AANVULLENDE BESTUURSOVEREENKOMST
Doortrekking A15 Ressen naar A12 Oudbroeken

BIJLAGE 1 Aanvullende maatregelen binnen Het Project

Maatregel 1

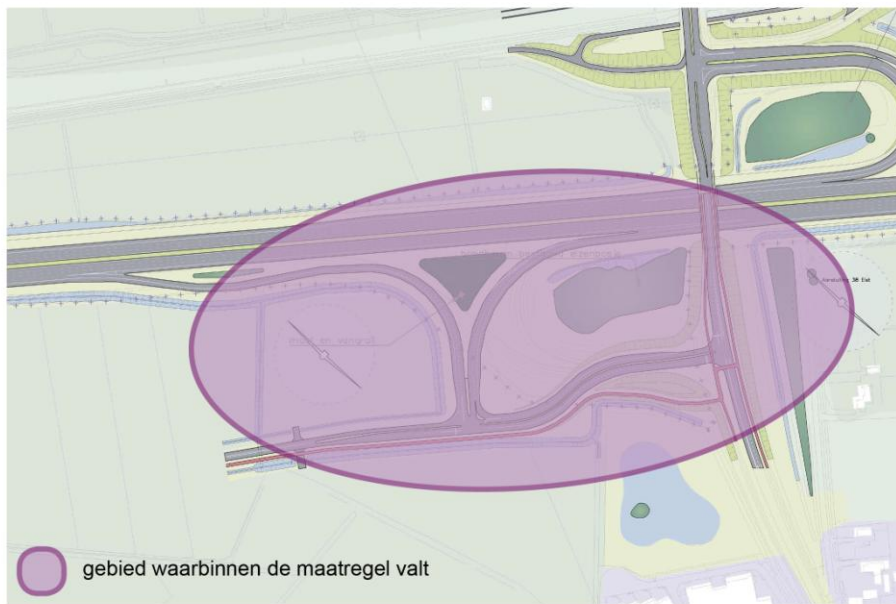
Meenemen nieuwe situatie Afrit 38 als uitgangspunt.

Voor het project wordt uitgegaan van de nieuwe situatie van afrit 38: het zuidelijk deel van de afrit 38 wijzigt naar een aansluiting voor het nieuw te ontwikkelen bedrijventerrein Park-15 en sluit vervolgens aan op Rijksweg Zuid. Hiertoe is een bestemmingsplan opgesteld en behoeft het Ontwerp-Tracébesluit geen aanpassing. De gemeente Overbetuwe zal deze aansluiting in 2016 realiseren en bekostigen.

Maatregel 2 en 3

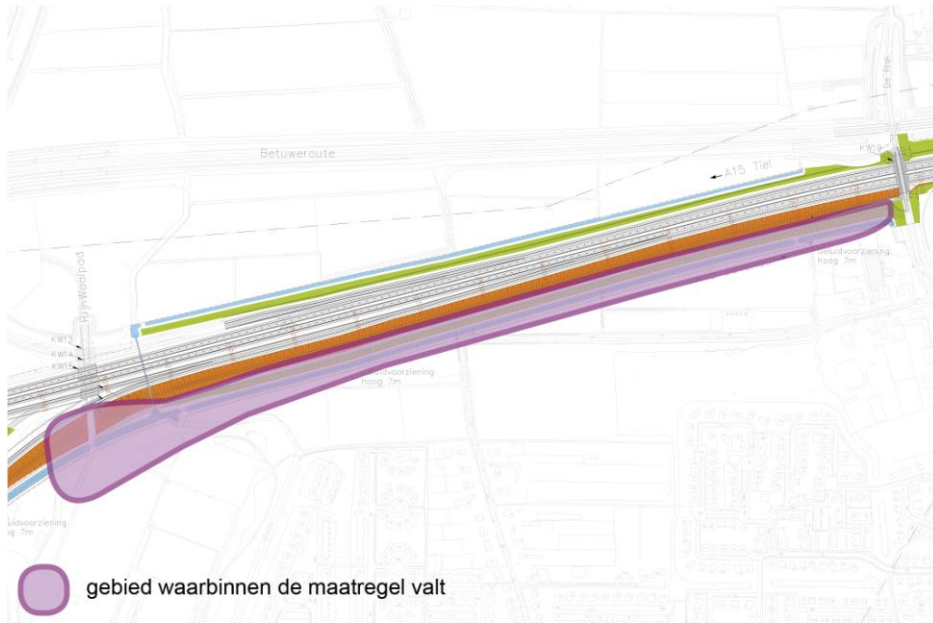
Aansluiting Rijnwaalpad en grondwal Lingewaard.

Grondwal Lingewaard met een hoogte van 7 meter en daar bovenop een maximaal 1,0 meter hoog scherm (totaal 8 meter). In het talud ligt het fietspad dat aangesloten wordt op het Rijnwaalpad in relatie met de watergangen en bestaande duiker, waterbergingsbank en de grondwal. De verdere inpassing van de grondwal wordt afgestemd tussen de gemeente Lingewaard en Rijkswaterstaat.

Maatregel 7

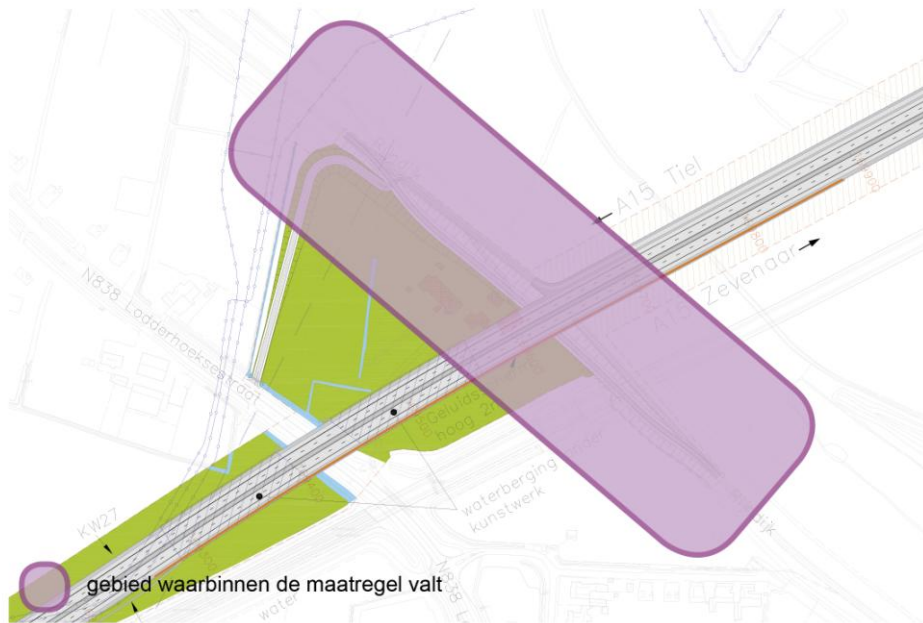
Positionering fietspad Rijndijk.

Onder voorwaarde van instemming Waterschap en gemeente en borging van de natuur- en waterbelangen wordt de recreatieve fietsverbinding ter hoogte van de brug buitendijks gerealiseerd.

Maatregel 8

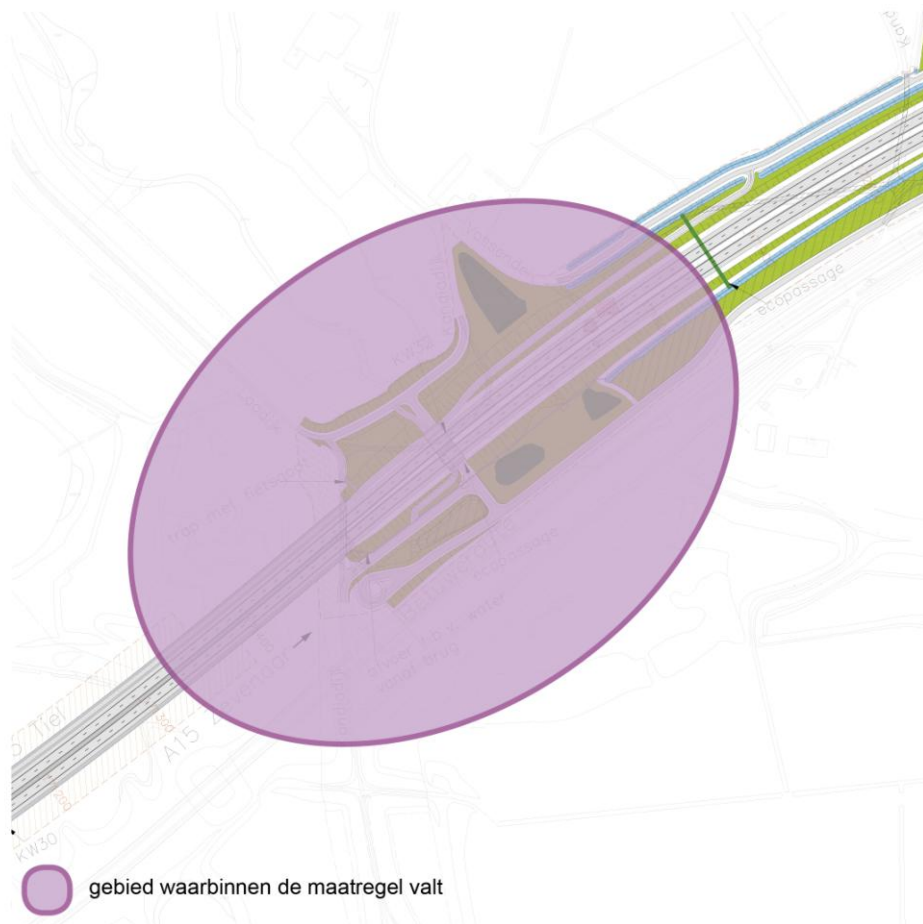
Inpassing aanlanding oost.

Het fietspad over de brug wordt aangesloten op de bestaande fietspaden op de dijk. Daarnaast de aanleg van een onderdoorgang van de A15 t.b.v. calamiteiten en onderhoud. Rijkswaterstaat en gemeente werken dit nader uit, rekening houdend met Natura-2000.

Maatregel 10

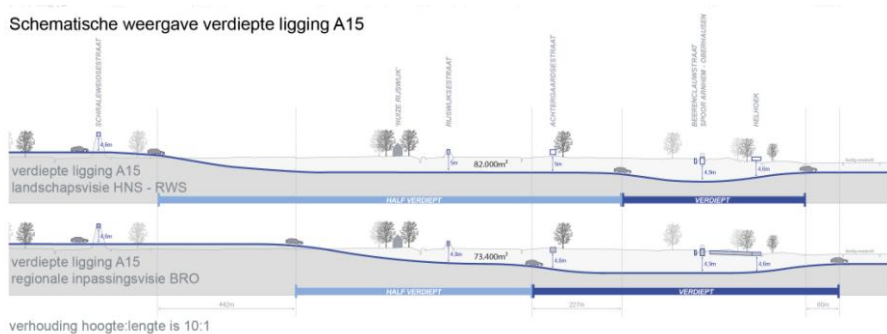
Inpassing verdiepte ligging.

De verdiepte ligging van de A15 start vanaf maaiveld op ongeveer 500 meter na de Schraleweidsestraat in oostelijke richting. De Rijswijksestraat, de Achtergaardsestraat en de Beerenclauwstraat, die de A15 kruisen blijven nagenoeg op de bestaande hoogte gehandhaafd. Tussen de Achtergaardse straat en tot ongeveer halverwege de deksel bij Helhoek is de weg volledig verdiept. De markt wordt niet uitgedaagd om de weg op -6 meter onder maaiveld aan te leggen bij Groessen.

Maatregel 18

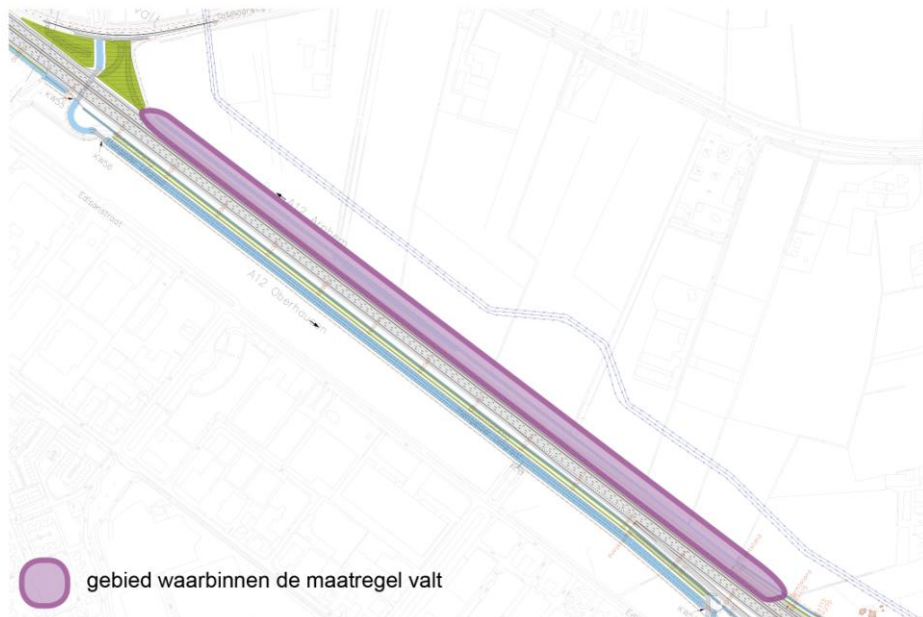
Landschappelijke inpassing A12.

In het landschapsplan wordt opgenomen het herstel van de populierenrij als gevolg van de verbreding van de A12. Rijkswaterstaat gaat hierover in overleg met gemeente en grondeigenaren. Uitvoering van de maatregel via beheersovereenkomsten. Betreft geen planologische wijziging.

Maatregel 15

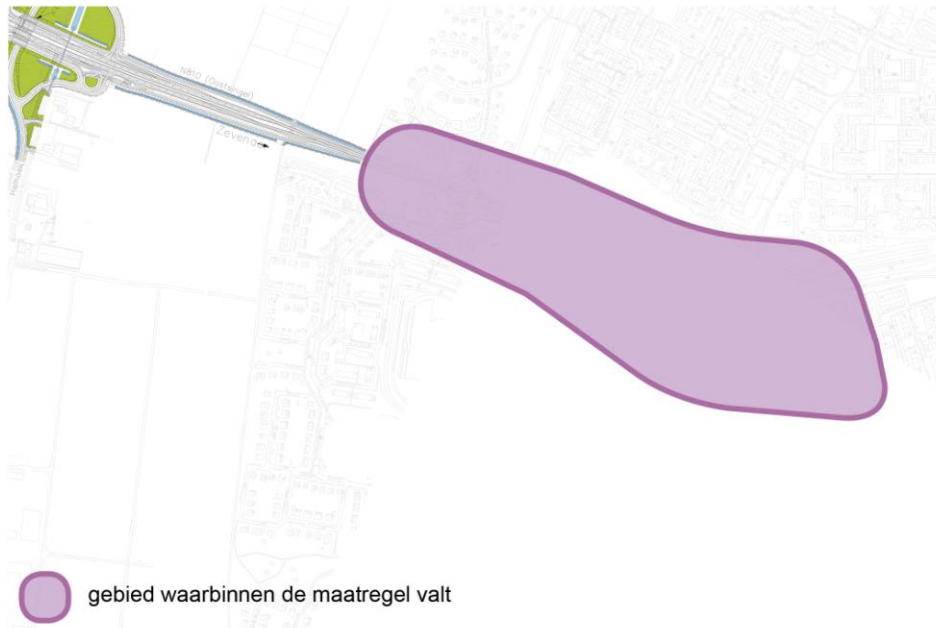
N810: OWN Zevenaar (Arnhemseweg).

Maatregelen voor afwikkeling verkeer van/naar Zevenaar met als uitgangspunt de aanleg van een 2x2 wegprofiel met een dubbele bomenrij, twee richtingen fietspad aan de zuidzijde en een aarden wal aan de noordzijde van de Arnhemseweg.

Maatregel 17

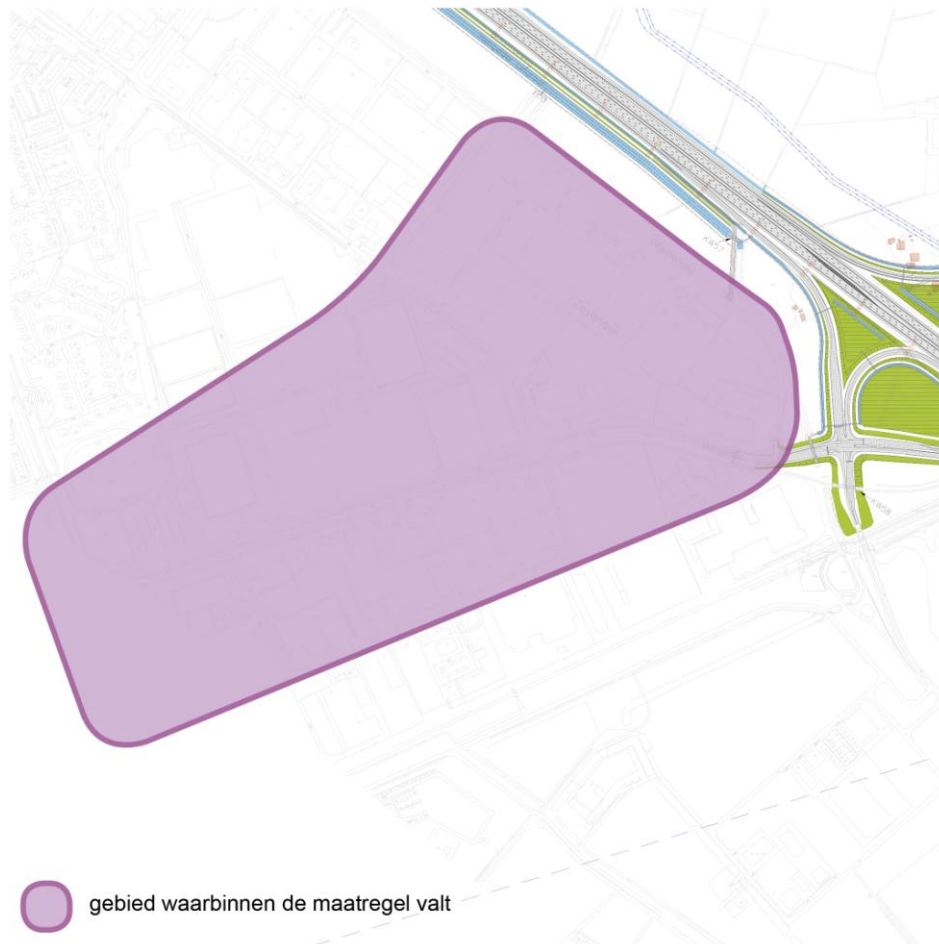
OWN Zevenaar (Hengelder).

Maatregelen voor afwikkeling verkeer van/naar Zevenaar. Betreft de herinrichting van de weg Hengelder en de route Marconistraat-Fahrenheitstraat als verbinding tussen de weg Hengelder en de Edisonstraat. En de herinrichting van de Edisonstraat vanaf de weg Hengelder tot en met de boog Edisonstraat.
